2022 年 6 月

尊敬的客户

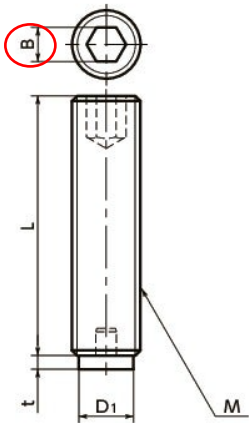
我们将对无头螺丝的规格进行如下变更。
承蒙您的理解，希望贵公司今后继续惠顾我们的产品。
